Product Change Notice (PCN)

件名: RZ/V2H 製品マスクバージョンの改訂

発行日: 3/17/2025

製品の識別方法:

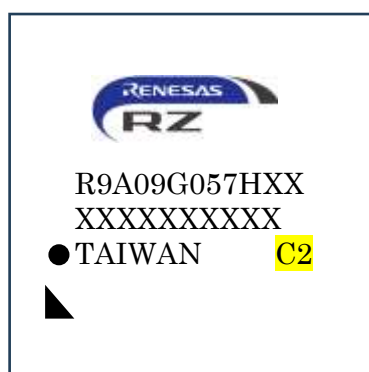
変更後の製品はパッケージ上の C2 リビジョン番号表示で識別可能です。また、LSI Device ID register の値でも識別可能です。なお、変更後の製品は、受注型名の最終桁が 0 から 1 に変更されています。
